改善箇所説明図

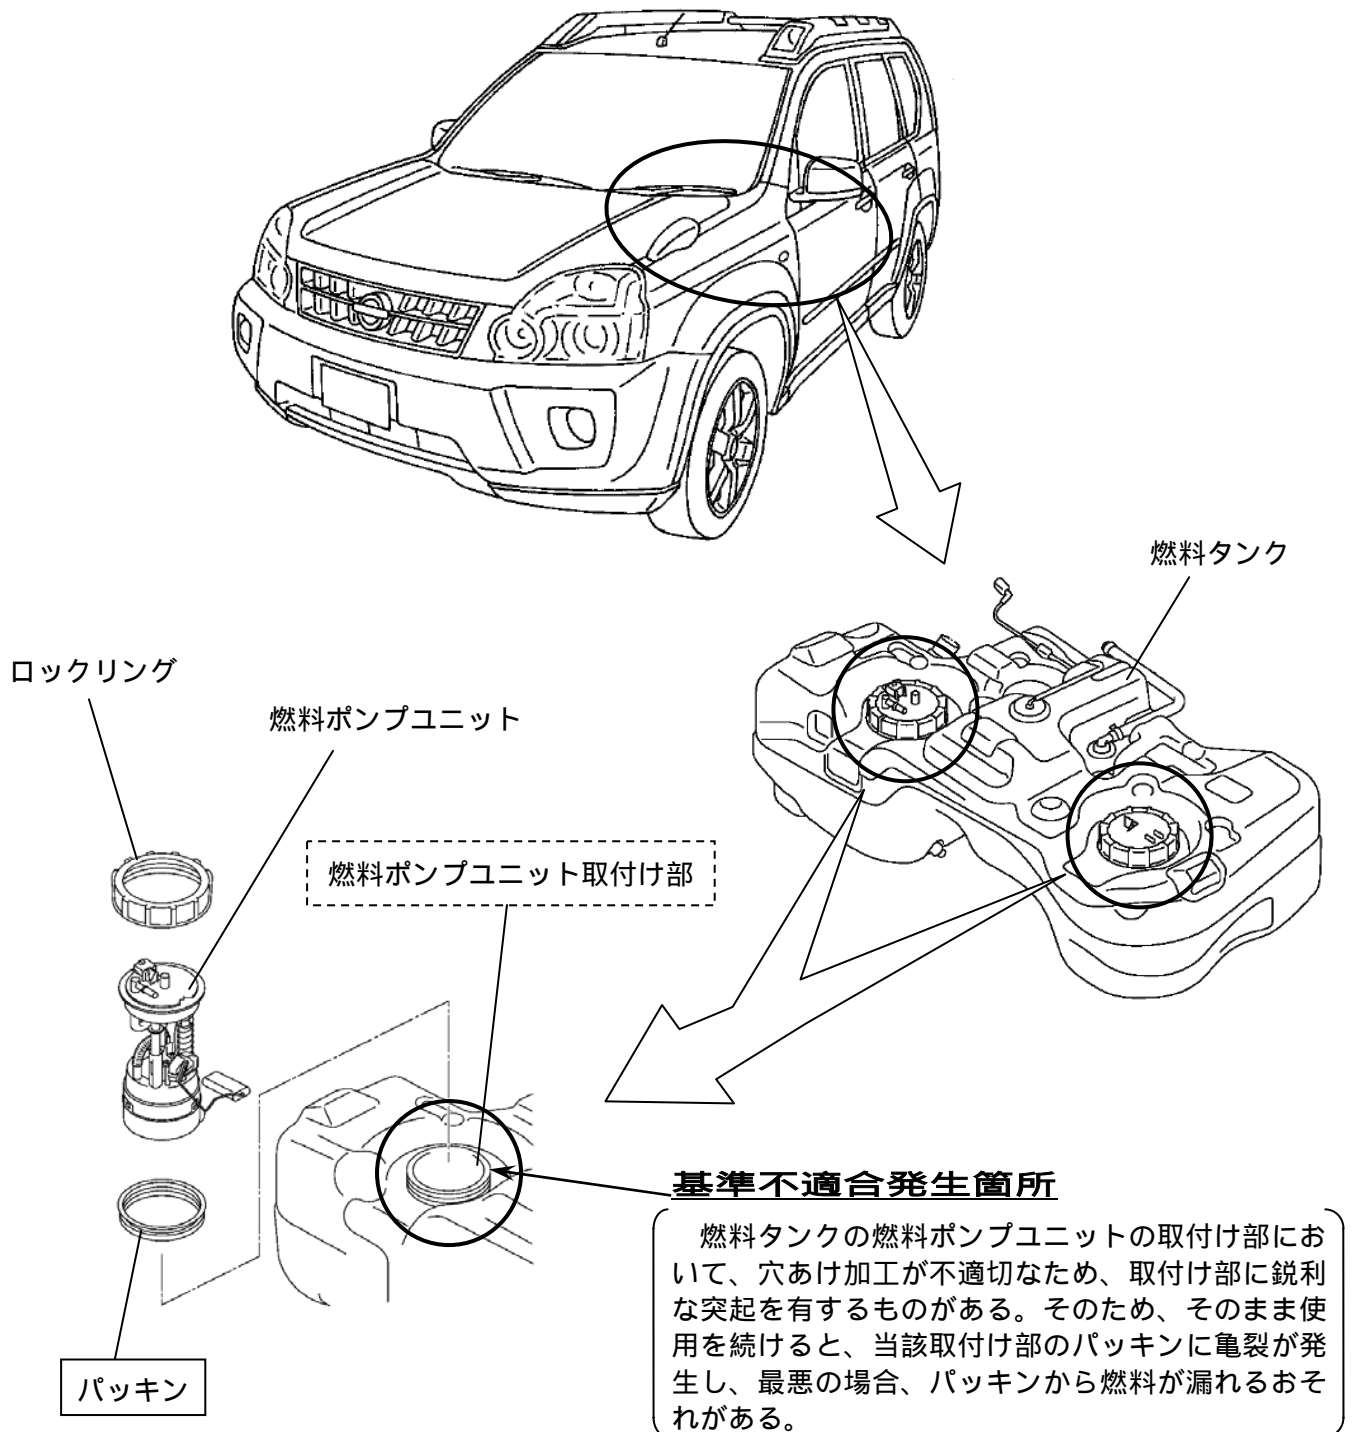
全車両、当該燃料ポンプユニットの取付け部を修正し、パッキンを新品と交換する。
